**AVIS RELATIF À LA PROTECTION
CONTRE LES EVENTUELS EFFETS NOCIFS ET NUISANCES
PROVOQUÉS PAR LES RAYONNEMENTS NON IONISANTS
GÉNÉRÉS PAR DES ANTENNES ÉMETTRICES STATIONNAIRES**

Commune : BIEVRE - Exploitant : CITYMESH

Référence exploitant : NR06827_A

Rapport n° 1618 / 2025

Figure 1 : Vue en plan des lieux de séjour et des points de contrôle

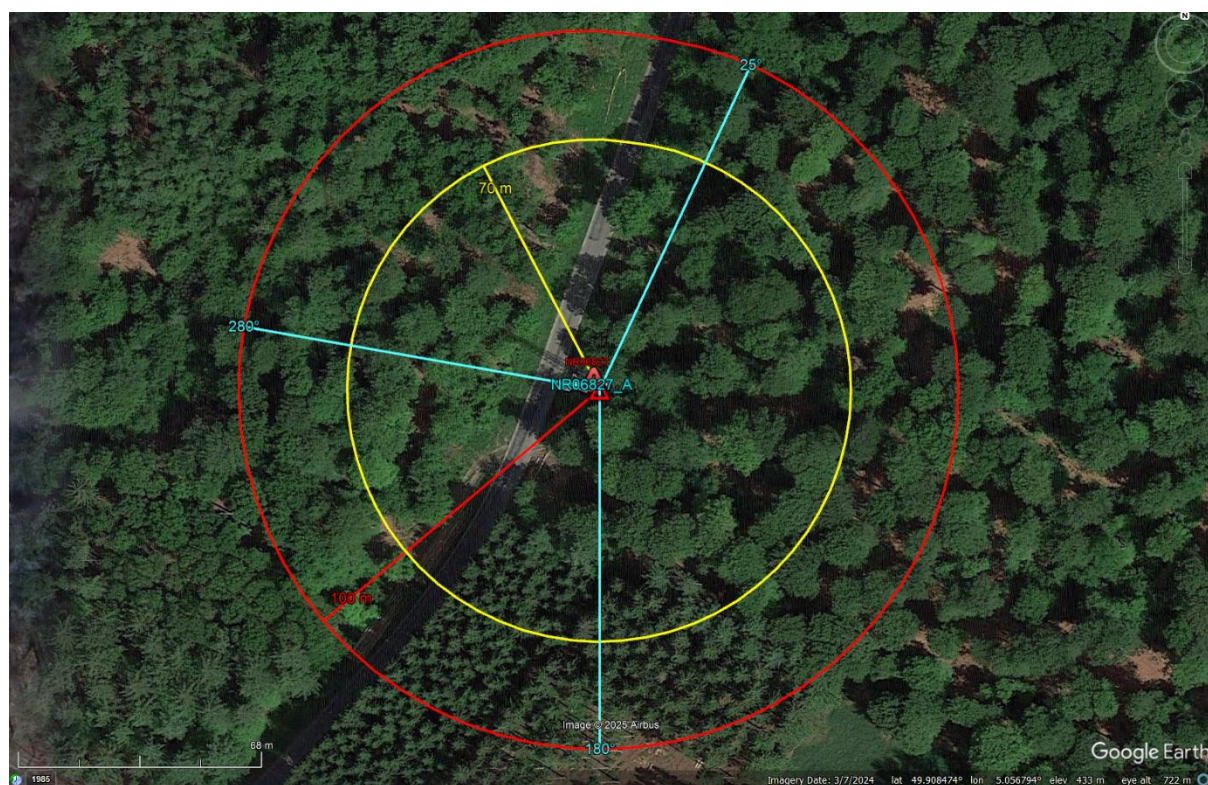
En ce qui concerne les antennes de l'installation mentionnées dans le tableau 1, la distance maximale à laquelle la limite pourrait être atteinte, à l'extérieur, est égale à 93,2 m. S'il n'y a pas de LS à une distance inférieure, les antennes respectent forcément la limite d'immission.

Dans le cas des LS situés à l'intérieur des bâtiments, une atténuation d'obstacle est prise en compte et il en résulte que la distance maximale à laquelle la limite pourrait être atteinte se réduit à 66,4 m.
